**Фото не устраненных замечаний
специалистов АН
по строительству объекта «ПК "Шесхарис". ПП
"Грушовая».
Строительство резервуаров РВС (П)-30000 м³.
Резервуар № 9, 10, 11, 12, 13, 14»**

26 августа 2019 года

Фото не устраненных замечаний

4

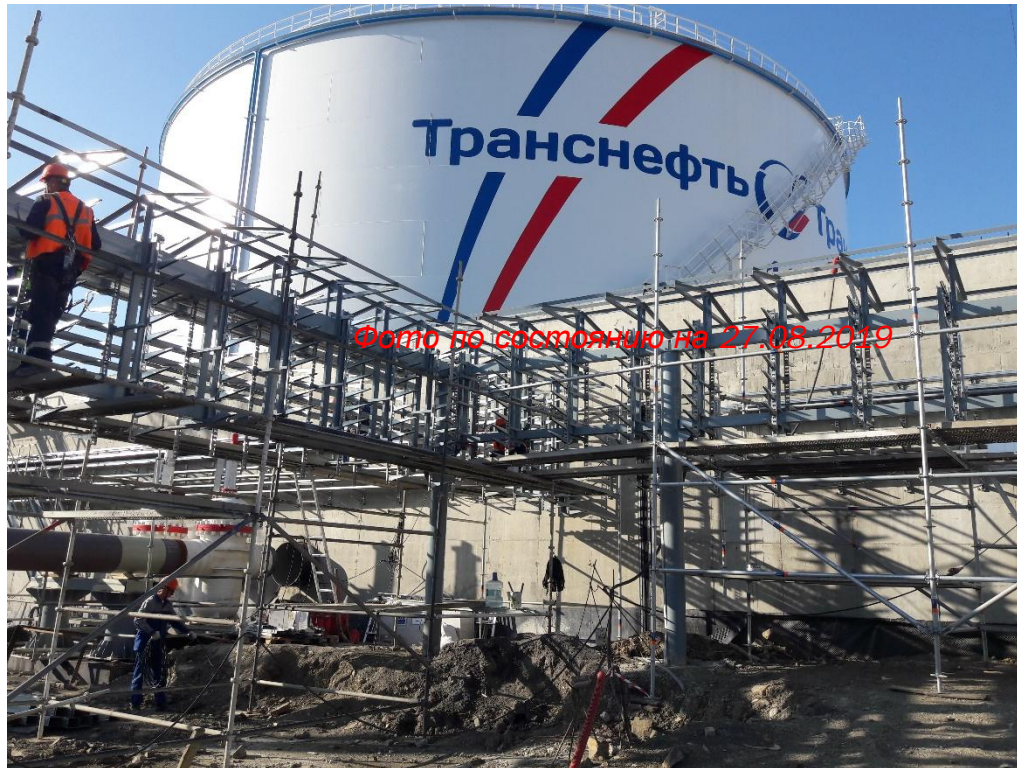
Проведена проверка исполнительной документации по монтажу кабельной эстакады 2 этап. Выявлено: отметка верха стоек между точками 2.1 - 2.2 не соответствует проекту (занижена на 0,6 м). Нарушение Г.4.0000.19004-ЧТН/ГТП/2-00.205-АС лист 4.

Устранить до 06.09.2019
